Projekt pt: „Efektywna nauka zawodu w CKZiU w Ludowie Polskim w warunkach zbliżonych do środowiska pracy – zakup wyposażenia”

OA.272.3.2018.MG.2

Dotyczy: zamówienia publicznego prowadzonego w trybie przetargu nieograniczonego na DOSTAWĘ WYPOSAŻENIA PRACOWNI MASZYN I URZĄDZEŃ ROLNICZYCH W RAMACH PROJEKTU PN„EFEKTYWNA NAUKA ZAWODU W CKZIU W LUDOWIE POLSKIM W WARUNKACH ZBLIŻONYCH DO ŚRODOWISKA PRACY – ZAKUP WYPOSAŻENIA – znak sprawy 2/2018

ODPOWIEDZI NA PYTANIA ZADANE DO SPECYFIKACJI ISTOTNYCH WARUNKÓW ZAMÓWIENIA (SIWZ) I ZMIANA TERMINU ZŁOŻENIA I OTWARCIA OFERT

Proszę o dopuszczenie myjki MST 1200 pod bęczkę 200l, lub 60l

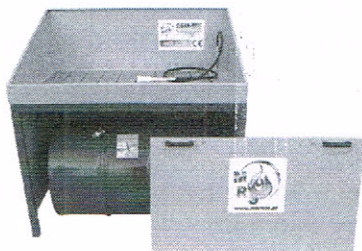
„Myjka do części: wanna; 150l do części i narzędzi profesjonalna; zasilanie 230V; wydajność pompy 201/min; objętość zbiornika 150l; zapotrzebowanie płynu myjącego 45-70l; wewnętrzne wymiary wanny myjącej 1060x510x270 mm; max temperatura płynu myjącego. Gwarancja min 1 rok.”

- Bardzo proszę o uzupełnienie wydajności, tj. o wyrażenie jej w konkretnych jednostkach miar.
- Objętość zbiornika 150l, czy chodzi o wannę czy o jakiś inny zbiornik?
- Skoro zapotrzebowanie płynu myjącego 45-70l to skąd zbiornik 150l?
- Wewnętrzne wymiary wanny myjącej 1060x510x270 mm – wymiary wanien myjących wyraża się jako szerokość oraz wysokość, Zamawiający określa w postępowaniu aż 3 wymiary, bardzo proszę o doprecyzowanie co jest czym, w tym opisie?

Jednocześnie pragnę zaznaczyć ze przy założeniu iż szerokością jest 1060mm, a 510 to głębokość blatu myjki to z obecnie dostępnych myjek nie ma dostępnego takiego urządzenia, dlatego też kierując się katalogiem firmy Marwis,

- a) wydajność: 20 l/min
- b) wanna o pojemności: od 100 do 150 litrów
- c) wanna powinna być co najmniej o pojemności dwa razy większej niż zapotrzebowanie płynu myjącego
- d) podajemy wymiary: długość 1060 mm; szerokość 510 mm; głębokość 270 mm

Zamawiający wyraża zgodę na propozycję myjki o parametrach równoważnych z MST 1200 pod beczkę 200 litrów.
